con la presente si inviano le Osservazioni contro il Progetto di un impianto eolico codice procedura ID_VIP/ID_MATTIM: 1269 denominato

"Pitigliano" ubicato nei comuni di Pitigliano (GR) e Sorano (GR) costituito da 20 (venti) aerogeneratori di potenza nominale 7,0 MW per un totale

di 140,0 MW con relative opere connesse ed infrastrutture indispensabili.

Immagine 1. Vincoli ex art. 136 del CBC dal PIT della Regione Toscana e zona approssimativa dove è progettato l'impianto industriale.

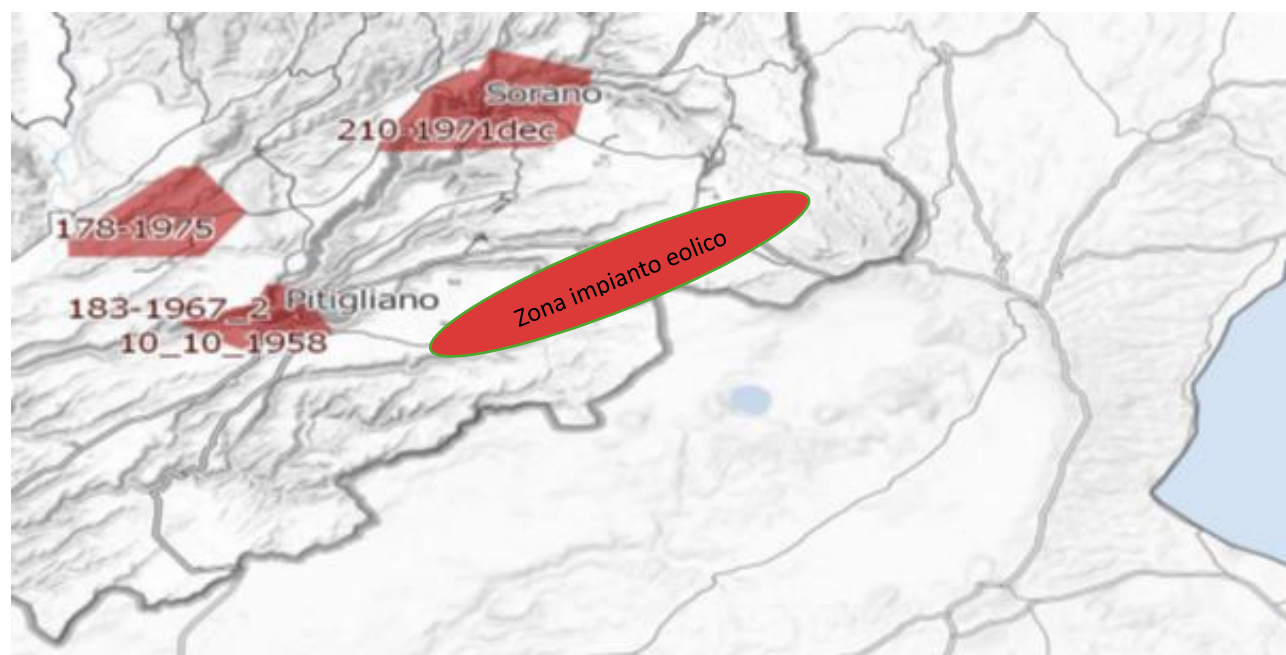
Al contrario si evidenzia che l'impianto eolico industriale citato non solo ricadrebbe con tutti e 20 gli aerogeneratori all'interno delle fasce di rispetto di 3 km di due vincoli paesaggistici di notevole interesse pubblico esistenti nella Regione Lazio e con una parte di essi nel vincolo paesaggistico del Centro abitato di Sorano (GR) quindi in aree non idonee all'installazione di impianti di energia rinnovabile. Addirittura, alcuni aerogeneratori sarebbero ubicati a poche centinaia di metri dai perimetri dei due vincoli paesaggistici laziali ex art 136 del CBC.

Inoltre, come sostiene la Proponente parte dell'impianto si verrebbe a trovare a 3,5 km dal centro abitato di Sorano. Infatti, tre degli aerogeneratori WTG 08, 09, 10 sono addirittura all'interno delle fasce di rispetto dei 3 km del suo vincolo paesaggistico di notevole interesse pubblico ex art 136 del CBC. Si evidenzia che così si crea

un'ulteriore incompatibilità con la tutela del Paesaggio.

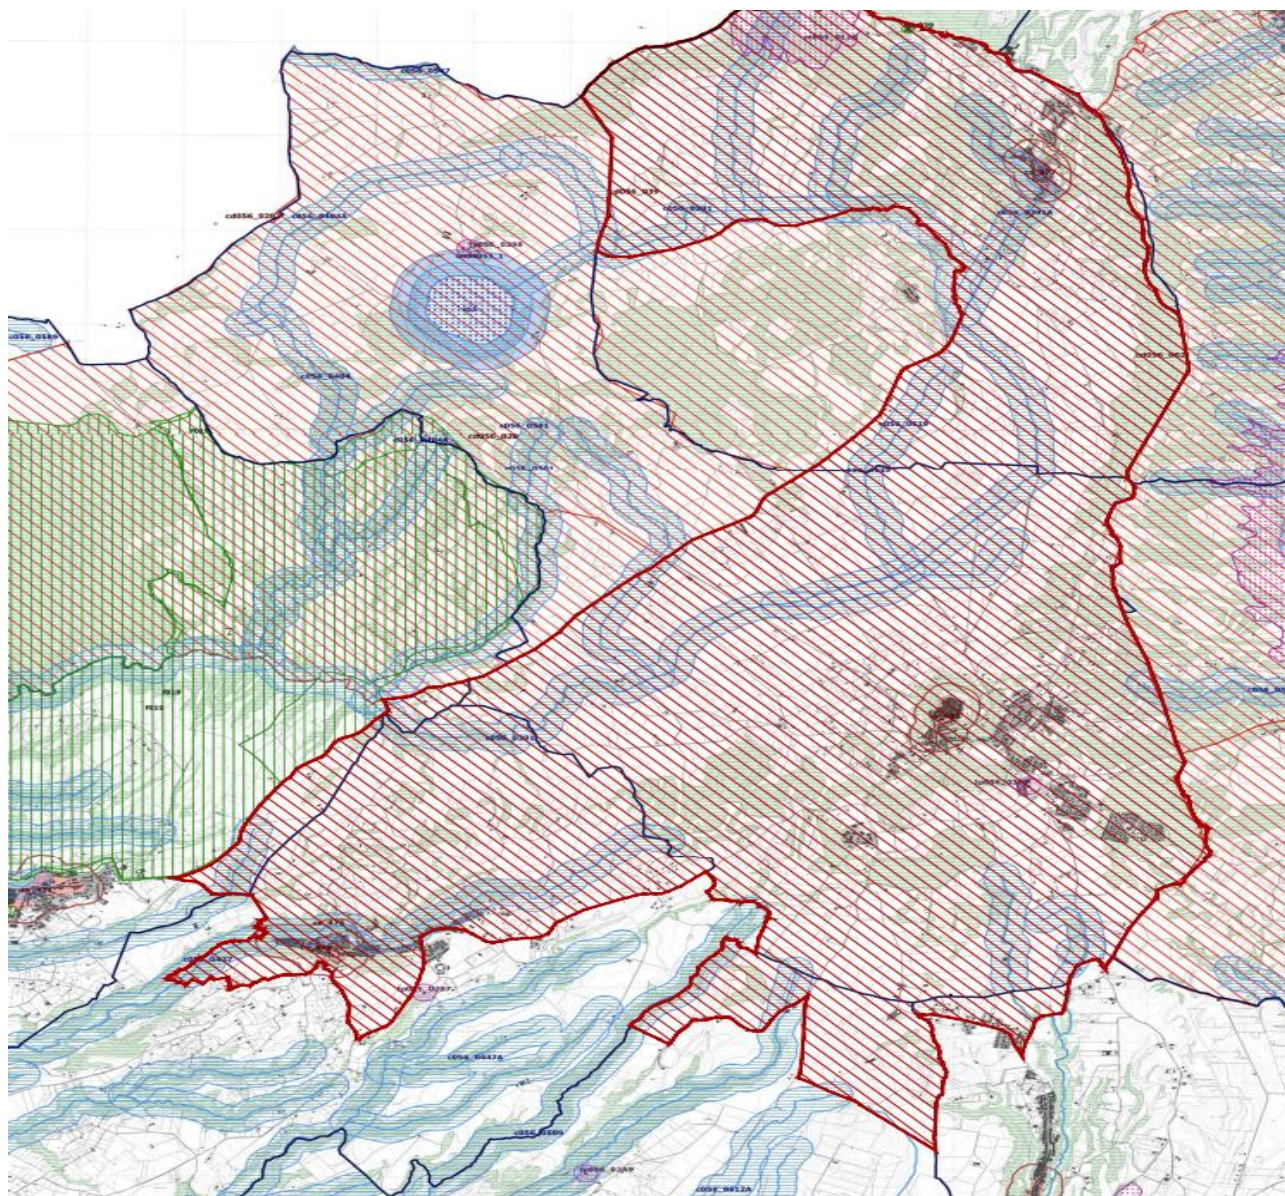
Come è illustrato nell'immagine si ribadisce che l'impianto industriale "Pitigliano" ricade completamente all'interno delle fasce di rispetto dei due vincoli di notevole

interesse pubblico e lambisce quelle di un terzo vincolo e quindi come affermato dal Consiglio di Stato nelle sentenze citate, l'impianto è insediato in area non idonea ai sensi dell'art. 20 comma 8 lettera c quater del D.Lgs. n. 199/2021 e ss.mm.ii al contrario di quanto sostiene la proponente.

Immagine 3. Cumulo di una parte di impianti eolici, fotovoltaici e geotermici industriali in progettazione ed esistenti intorno all’eolico industriale “Pitigliano”.

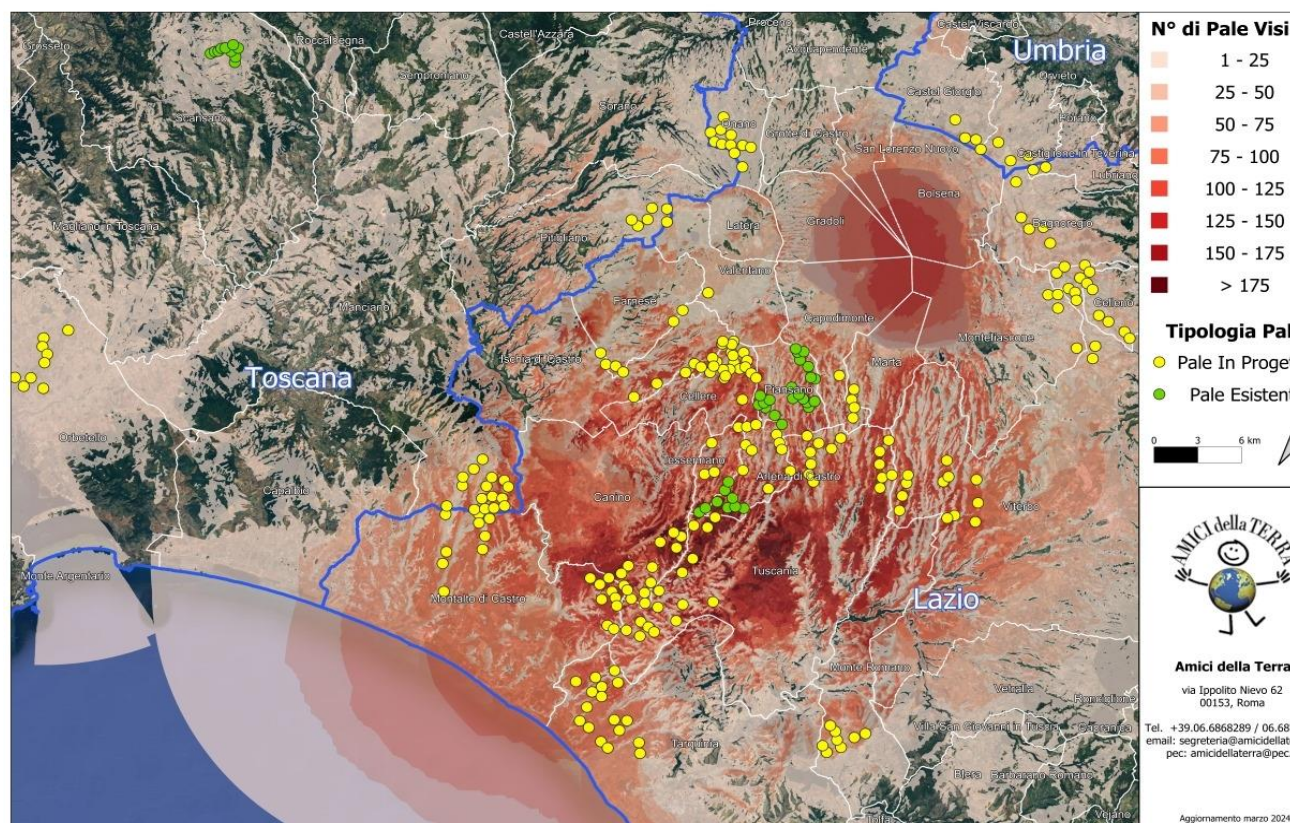
Beni Culturali “*Ambito paesaggistico, geologico e geomorfologico dell’orlo della caldera di Latera ...*” Non vengono nemmeno citati gli impianti eolici in progetto al MASE, il “Rempillo” (6 aerogeneratori) e un altro in verifica amministrativa di 14 aerogeneratori e 72, 6 MW. Ad oggi nei territori di Pitigliano, Sorano e in quello limitrofo potenzialmente potrebbero essere insediati 40 aerogeneratori alti 200 metri e larghi 170. Ma la proponente non cita neanche altri impianti che creerebbero il cumulo e quindi maggiore impatto. Infatti, sul territorio della “Città del Tufo” (Sorano e Pitigliano) impatterebbero anche l’impianto eolico “Montarzo” di Onano con 13 aerogeneratori con le dimensioni ricordate, l’altro eolico industriale nel territorio di Valentano con sette aerogeneratori (stesse dimensioni), gli impianti di Farnese con un minieolico di 3 Torri alte 60 metri già installate in località Poggio del Crognolo e l’impianto eolico industriale “Vallerosa” (7 aerogeneratori alti 200 metri e larghi 158 metri) in procedura VIA presso la Regione Lazio. Inoltre, altri impianti del minieolico già presenti a Valentano, Cellere e Piansano e due progetti eolici industriali con le stesse dimensioni (200 m x 170 m) nel Comune di Ischia di Castro. La valutazione del cumulo non prende neanche in considerazione gli impianti industriali di fotovoltaico e agrivoltaico in progetto a Farnese, Valentano, Ischia di Castro, Cellere. L’impianto geotermico in procedura Via al MASE, progettato nella Caldera di Latera. Quindi è stata effettuata una valutazione del potenziale impatto cumulativo non veritiera a dispetto di quanto affermato dalla proponente che sostiene di aver preso in considerazione uno spazio di 10 km intorno al suo impianto per gli impatti che si creerebbero.

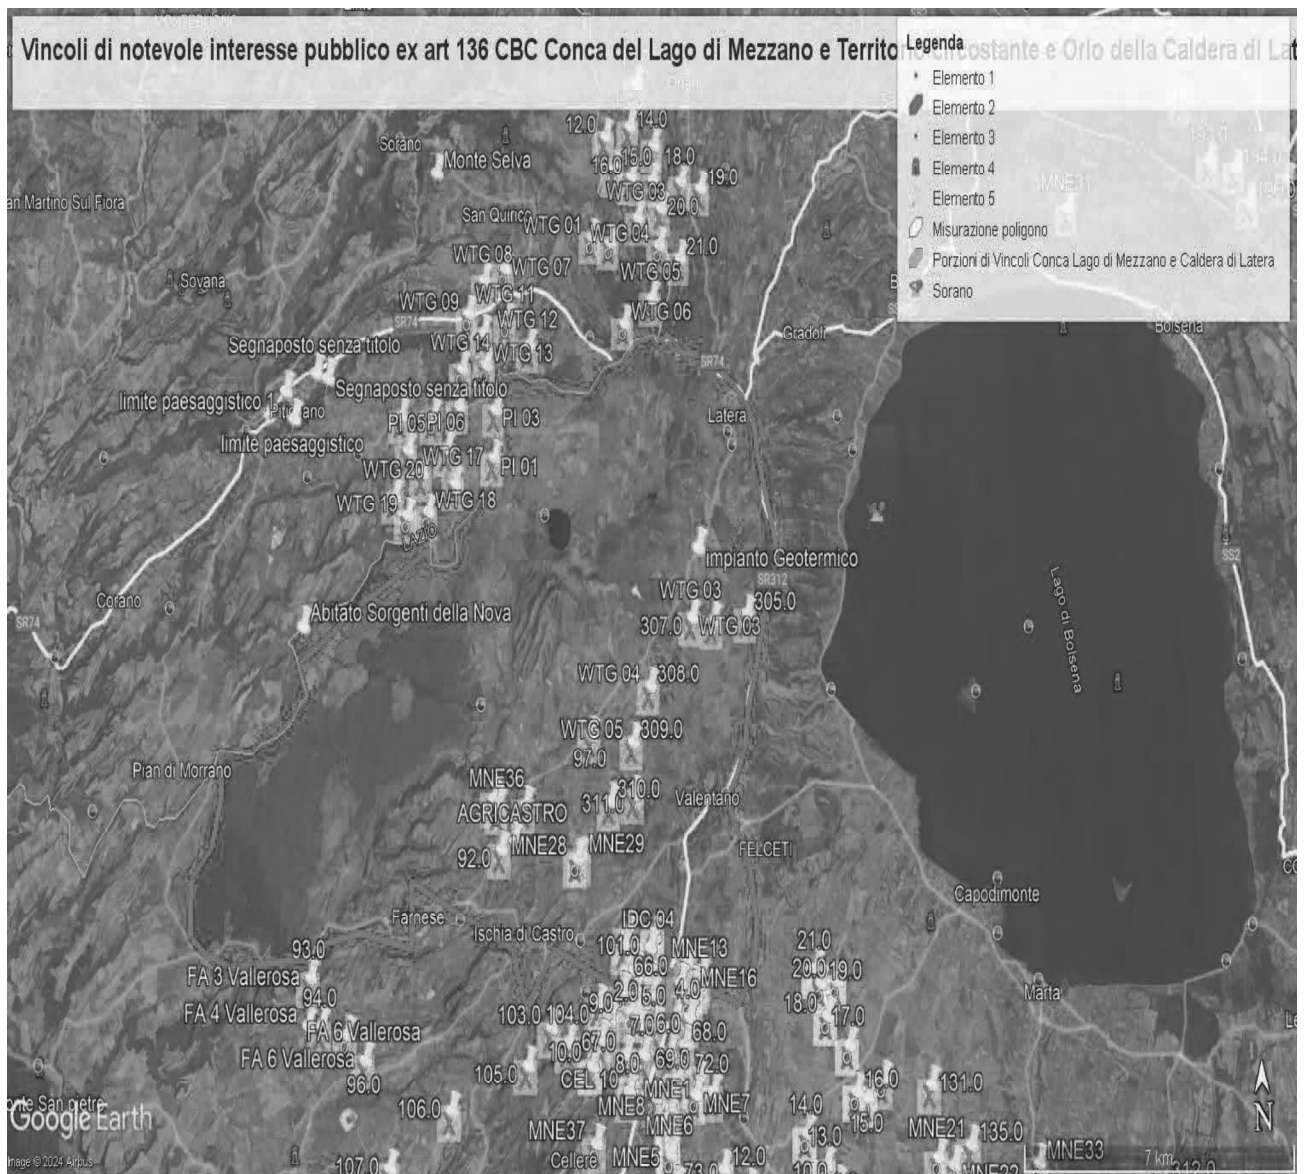
ma nelle sue immediate vicinanze (a soli 100 metri i primi due aerogeneratori) oltre ad impattare sul territorio e sulle economie di cinque Comuni del Lazio (Farnese, Onano, Latera, Valentano, Grotte di Castro e Gradoli) si trova nelle fasce di rispetto dei Beni di notevole interesse pubblico come si è evidenziate nelle Osservazioni precedenti e crea degli impatti negativi anche sui beni naturalistici come verrà dettagliato nell'Osservazione relativa alla Vinca. Inoltre, andrebbe a sommarsi al già enorme cumulo di impianti eolici e fotovoltaici e geotermici che creano una elevata criticità ambientale nella provincia di Viterbo e interferiscono anche con il territorio toscano come si può vedere dalle varie immagini dell'Allegato n. 1.

IMMAGINE n. 2 Impianto eolico industriale “Pitigliano” e distanze aerogeneratori dai Vincoli della Conca del Lago di Mezzano...

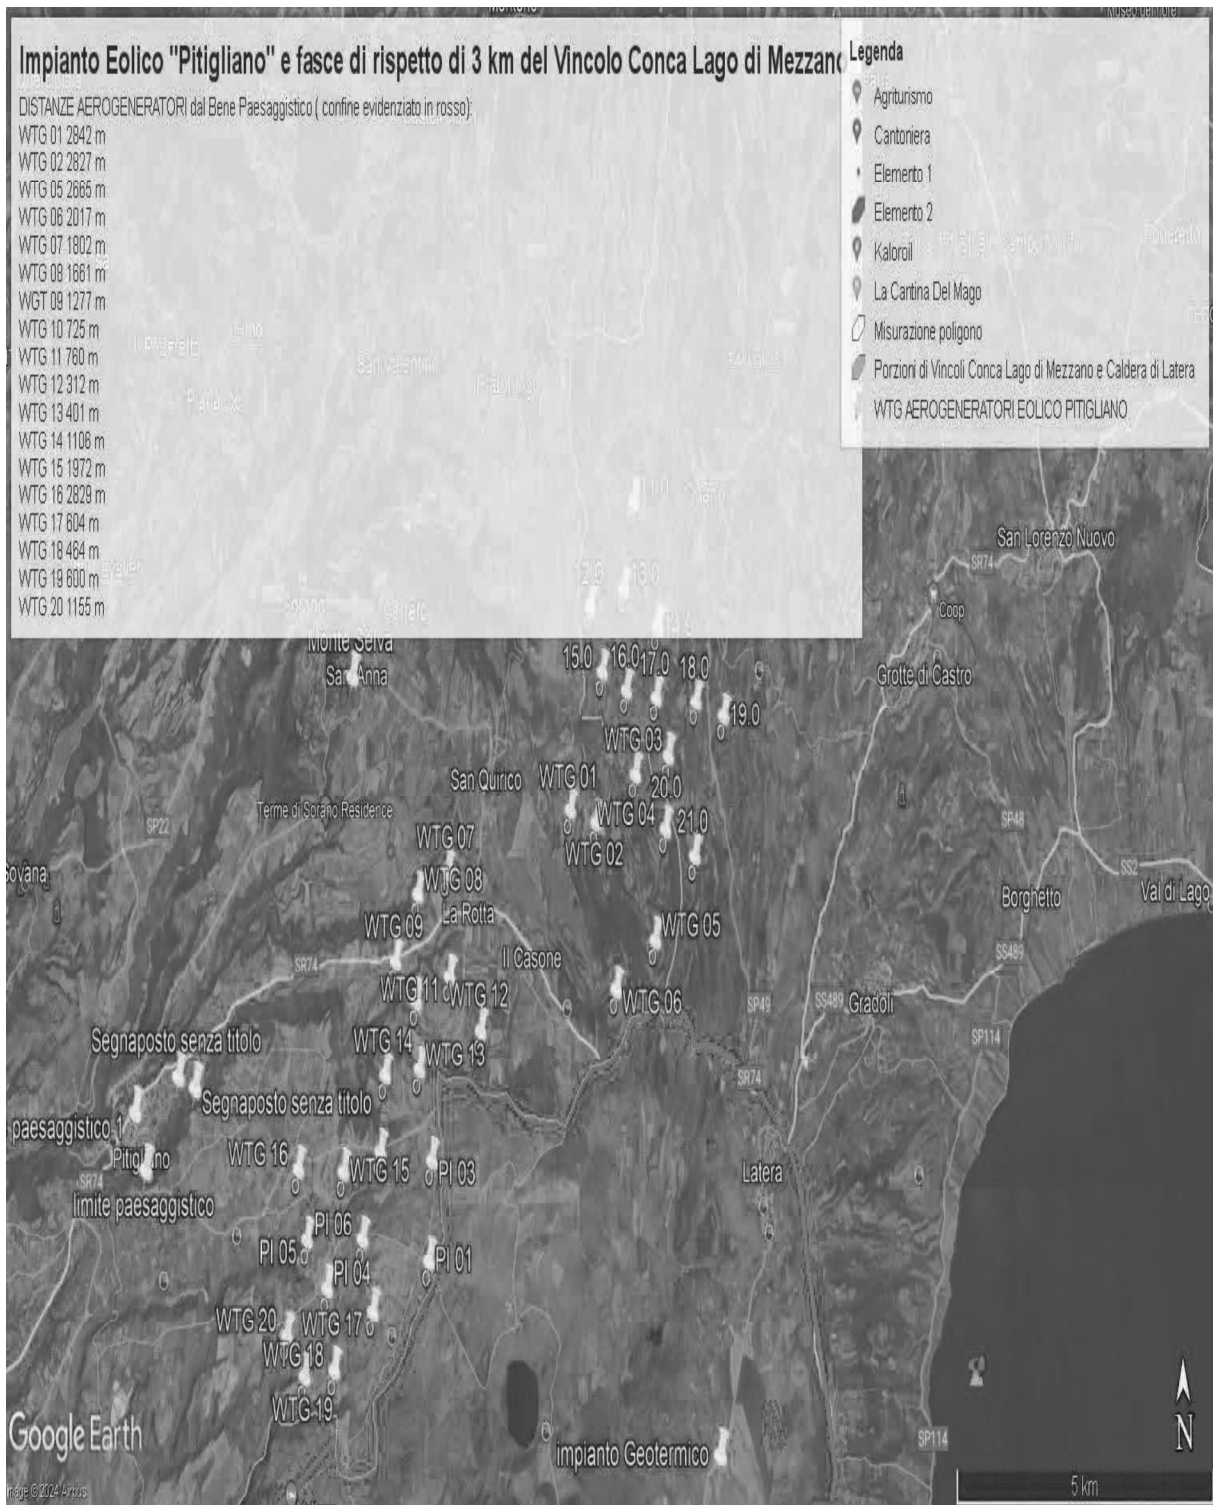
IMMAGINE n. 3 Impianto eolico industriale "Pitigliano" e distanze aerogeneratori dai Vincolo "Orlo della Caldera di Latera.

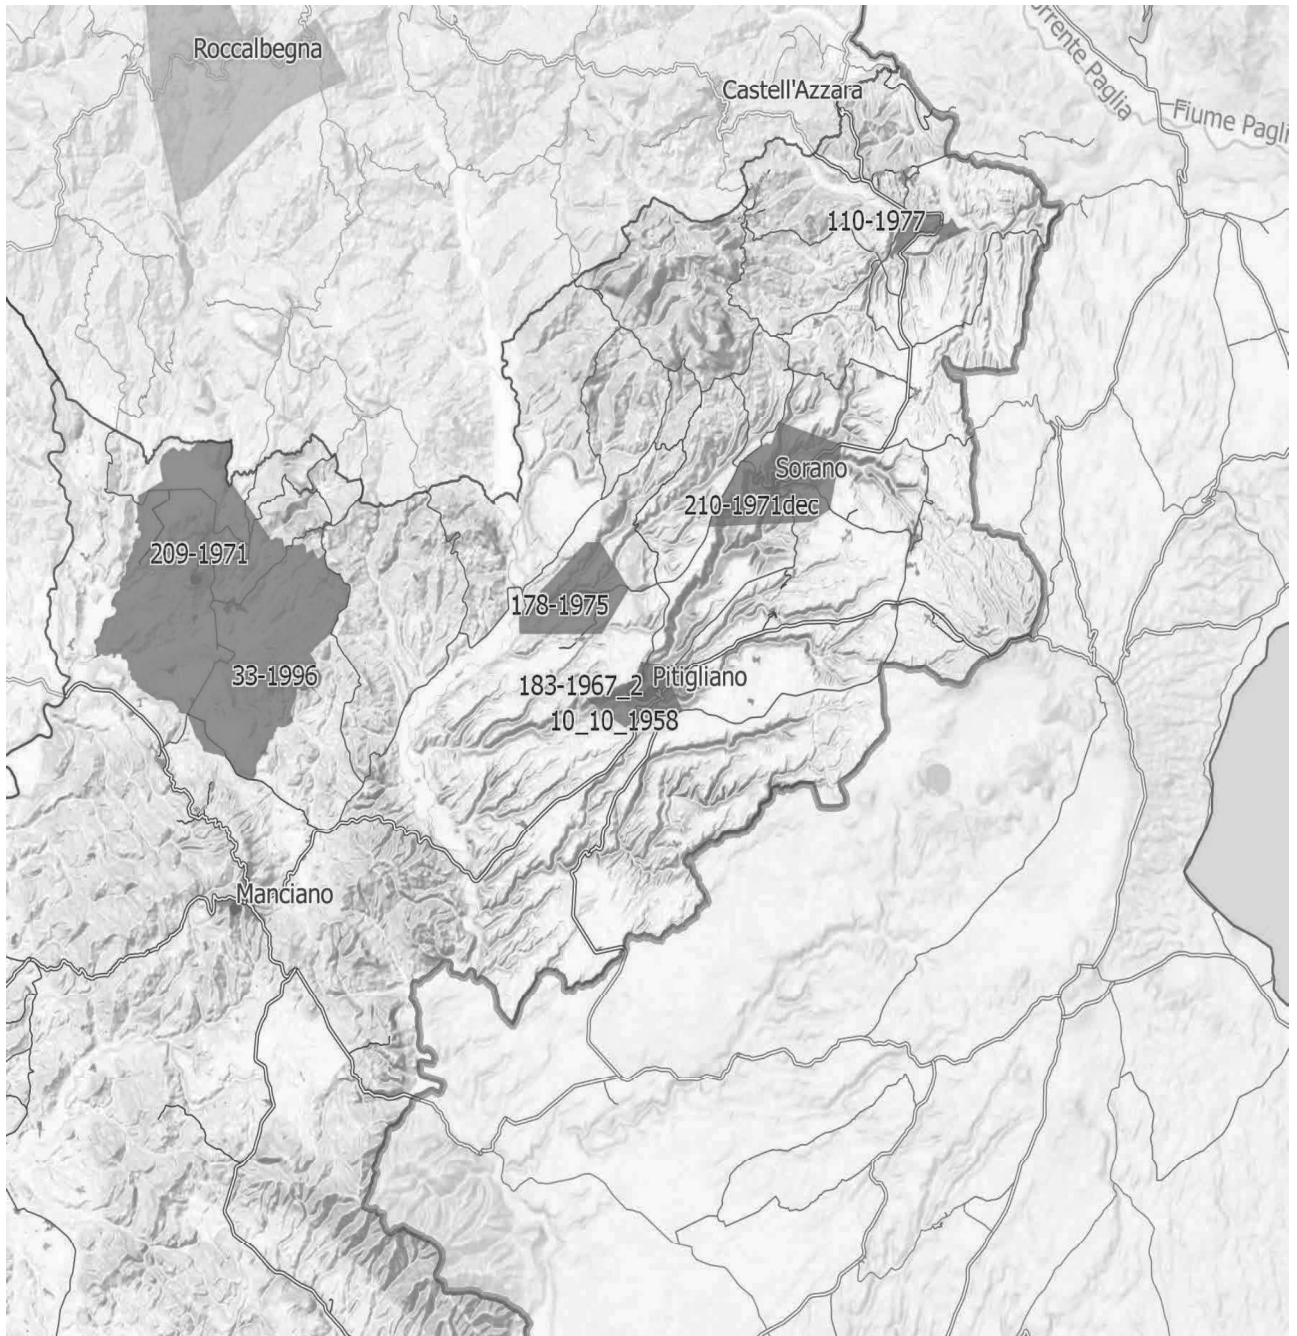
IMMAGINE n. 4 Si evidenzia che i tre aerogeneratori WTG 07, WTG 08 e WTG 09 impattano con il vincolo paesaggistico di notevole interesse pubblico del Centro Storico di Sorano. Il WTG 07 si troverebbe a 2828 m, WTG 08 2504 e WTG 09 2990. Il cavidotto dell'impianto invece impatta in buona parte del Vincolo paesaggistico ex art. 136 del CBC del Centro Storico di Pitigliano.
